女川原子力発電所2号機の安全性に 関する検討会 説明資料

論点番号 4 1
(意見番号 6 2)

新規制基準適合性審査申請 自然現象等

令和元年10月11日
東北電力株式会社

基準地震動の時刻歴波形

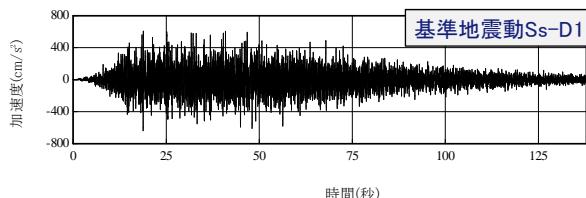
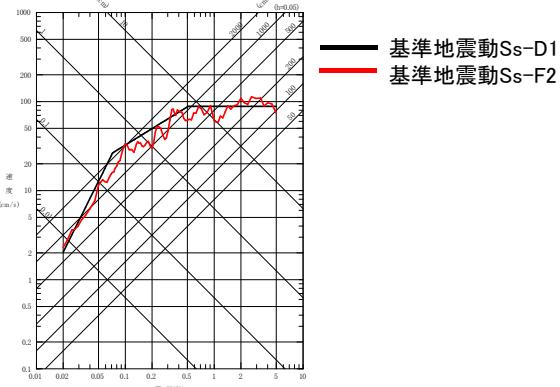
No.13: 施設の耐震性能評価において、地震動の継続時間の影響についてどのように考慮しているか説明してもらいたい。(第13回)
(源栄委員)

- 基準地震動Ssの時刻歴波形の経時的变化は、Noda et al.(2002)*の方法(実際の観測記録に基づく保守的な方法)により考慮して設定している。
- プレート間地震(東北地方太平洋沖型地震、M9)による基準地震動(Ss-D1; 応答スペクトル手法、Ss-F2; 断層モデル手法)の時刻歴波形と応答スペクトルの比較を下図に示す。
- それぞれの応答スペクトルは、Ss-F2が長周期で一部大きいが、継続時間は主要動部分も含めてSs-D1が長く作成されており、施設に対して保守的な地震動となっている。

基準地震動に対する原子炉建屋の地震応答解析結果
(最大応答せん断ひずみ、基準地震動Ss-F3, NS方向)

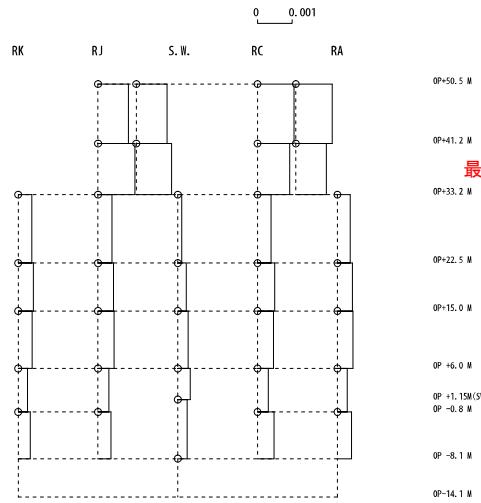
No.14: 基準地震動は今後も超過する可能性があるが、建屋や各設備の耐震性裕度について定量的に示して欲しい。(第13回)
(栗田委員)

- 新規制基準では、Sクラスの建物・構築物に対して、終局耐力に対し妥当な安全余裕を有していることが要求されている。
- 耐震壁の評価に用いる最大応答せん断ひずみの評価基準値である 2.0×10^{-3} は、終局点※のせん断ひずみ(4.0×10^{-3})に対して2倍の余裕を有している。
- 基準地震動を用いた地震応答解析の結果、原子炉建屋のせん断ひずみは、右図のとおり、最大で 1.0×10^{-3} 程度であり、評価基準値(2.0×10^{-3})に対して十分な余裕を有している。

建屋全体の質点系モデルを用いた地震応答解析結果
(最大応答せん断ひずみ、基準地震動Ss-F3, NS方向)

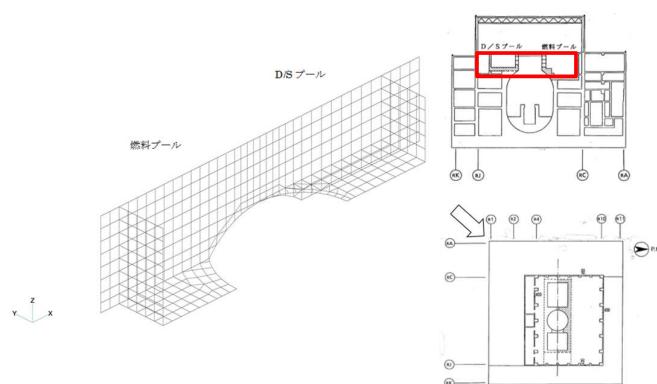
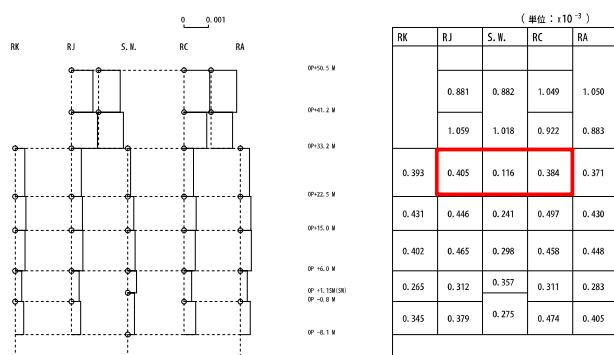
No.16: 使用済燃料プールの耐震安全性(裕度)は十分か説明してもらいたい。(長谷川委員)

➤ 建屋全体の質点系モデルを用いた地震応答解析により、使用済燃料プールの鉄筋コンクリート部分が評価基準値に対して十分な余裕(基準値 2.0×10^{-3} に対して発生値 0.5×10^{-3} 程度)があることを確認している。(左下図)

➤ 使用済燃料プールの部分詳細モデル(FEMモデル)による評価を実施することにより、各荷重(鉛直荷重、地震荷重、水圧(静水圧、動水圧)、熱荷重、シェル壁の温度膨張による強制変形)に対して安全であることを確認する。(右下図)

制振サポート(弾塑性ダンパ)の例

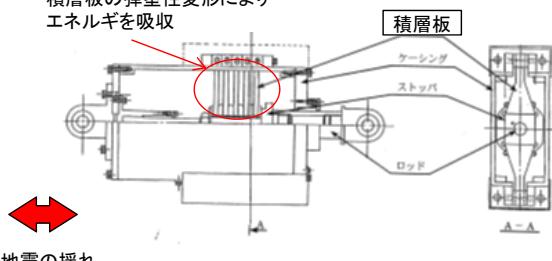
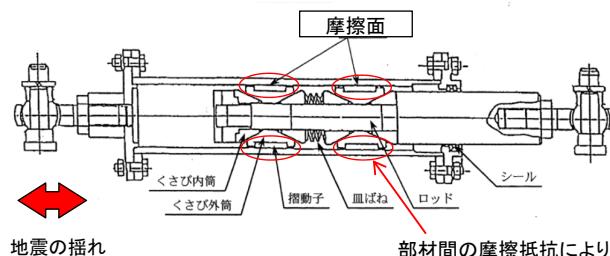
No.17: 配管系の耐震対策として、固定部を増やす剛構造化には賛成できないので示されたようなスナッパー やダンパーを導入する手法は良いと考える。発展の目覚ましい、機器レベルでの制振、免震技術の活用について説明してもらいたい。(鈴木委員)

- 機器・配管系の耐震対策については、地震に伴う振動エネルギーを機器・配管系の支持構造物に積極的に吸収させて地震応答を低減する耐震設計法として、機器・配管系に制振サポートを用いた方法が「原子力発電所耐震設計技術規程: JEAC4601」にて規定されている。
- 制振サポートの種類としては、弾塑性ダンパ、摩擦ダンパ、鉛ダンパがある。
 - ① 弾塑性ダンパ: 鋼鉄の弾塑性変形によりエネルギーを吸収する
 - ② 摩擦ダンパ: 部材間の摩擦抵抗によりエネルギーを吸収する
 - ③ 鉛ダンパ: 鉛の塑性変形によりエネルギーを吸収する

海水ポンプ室門型クレーン構造図

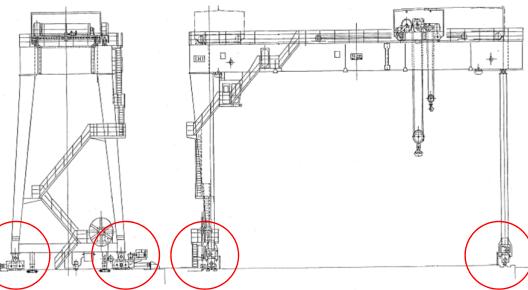
- No.18: タンク以外の屋外設備、屋外配管、その他、低重要度の設備の対策について説明してもらいたい。（鈴木委員）
 No.19: 重油タンクの倒壊について、この被災状況、今後の対応については了解したが、その他の液体貯槽について、対津波、対地震対策は新たな検討がなされたのか伺いたい。特に、機器系について耐震重要度別に軽微な被害を含めて被害(無被害)状況と今後への教訓について説明してもらいたい。（鈴木委員）

- 屋外の低重要度の各設備(B, Cクラス)については、その設備の地震による波及的影響によって、耐震重要施設(Sクラス)の有する安全機能を損なわないように耐震設計する。
- 波及的影響評価は、新規制基準上、下記に示す観点から、施設全体を俯瞰した調査・検討を行い、耐震重要施設の安全機能が損なわれないことが要求されている。
 - ・設置地盤及び地震応答性状の相違等に起因する相対変位又は不等沈下による影響
 - ・耐震重要施設と下位のクラスの施設との接続部における相互影響
 - ・建屋内外における下位のクラスの施設の損傷、転倒及び落下等による耐震重要施設への影響
- 3.11地震及び4.7地震において、低重要度の設備の波及的影響によるSクラス施設への被害はなかったが、新規制基準を踏まえ、屋外の液体貯槽を含む低重要度の設備の波及的影響によってSクラス施設の安全機能を損なわないことについて、設計図書類を用いた机上検討、現地調査及び耐震評価等を実施する。

海水ポンプ室門型クレーン(Cクラス)は、Sクラス施設(非常用海水ポンプ等)への波及的影響を防止するため、基準地震動Ssに対して落下しないように、耐震対策補強を実施する計画である。

女川1号機高圧電源盤の対策

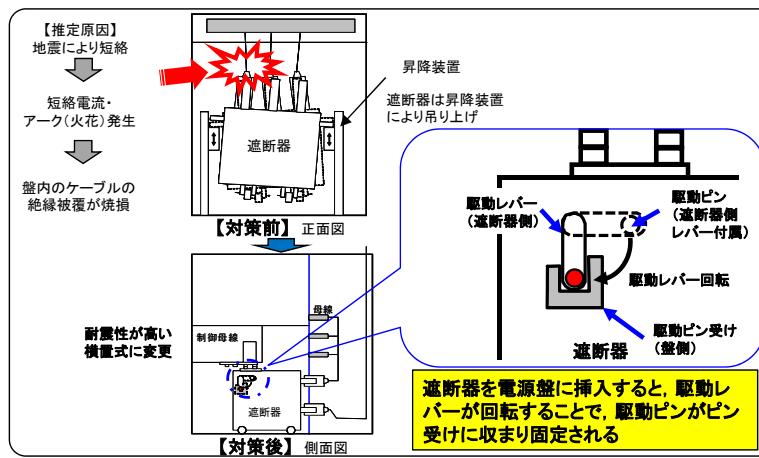
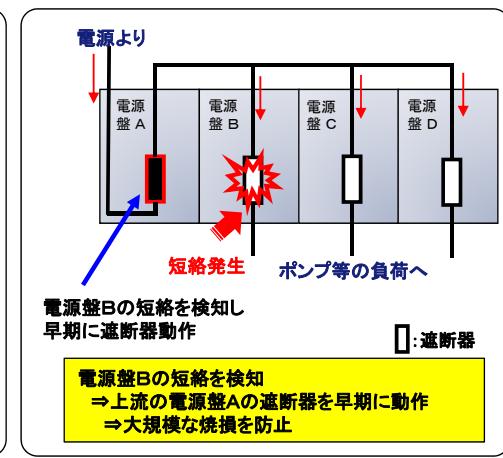
- No.20: 高圧電源盤の焼損について、本装置の復旧対応については了解した。ただし、地震による電流の短絡、アーク発生の可能性のある機器は他にもある。構造と電気系が相關している機器系の耐震安全対策について説明してもらいたい。（鈴木委員）

- 被害を受けた女川1号機高圧電源盤に対する今後の教訓を踏まえた対策は以下のとおり。
- 女川1号機高圧電源盤に対しては、遮断器を耐震性の高い構造とする対策を実施済み。(第1回検討会にてご説明済み)
 - (電源盤の耐震安全対策)
 - ・安全上重要な電源盤は盤フレームの補強や、盤正面扉のフレームへのボルト締め等により耐震安全対策を行っている。
 - (短絡・アークによる損傷対策、新規制基準におけるガイドを踏まえた対策)
 - ・通常、短絡が起きた場合は、電源上流の遮断器により電流を断つ設計としている。さらに、安全上重要な機器に電源を供給する電源盤に対し、大規模な焼損に至る前に、上流の遮断器を更に早期に動作させ、電流を断つ対策を行っている。

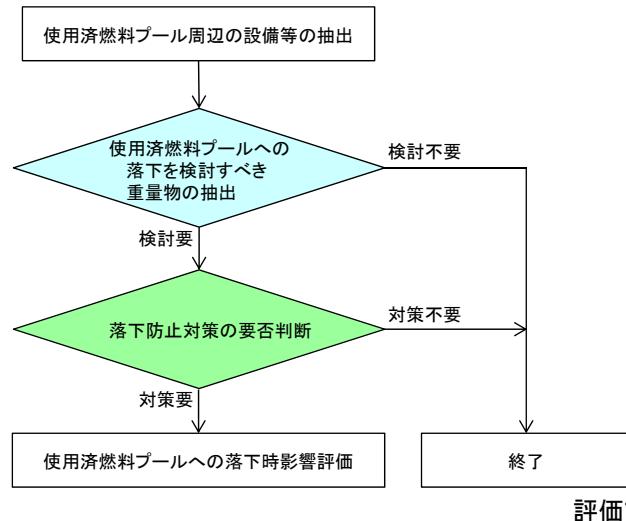
No.23: 燃料プールへの塗膜片落下事象があったことから、燃料プール上部からの落下物に対する対策を検討して欲しい。(第5回)
(源栄委員)

- 新規制基準においては、使用済燃料プールへ重量物が落下した場合にも、使用済燃料プールの機能が維持されることが要求されており、以下の評価フローに従い、使用済燃料プール周辺の設備等の抽出、使用済燃料プールへの落下を検討すべき重量物の抽出、落下防止対策の要否判断について、網羅的に評価している。
- 評価の結果、対策が必要と判断された設備等に対して、落下防止対策(耐震性評価、設備構造、運用)を行う。
- 耐震性評価による落下防止対策として、燃料交換機、原子炉建屋クレーン、原子炉建屋原子炉棟(屋根トラス等)について、基準地震動Ssに対して耐震評価を実施し、使用済燃料プールに落下しない設計とする。
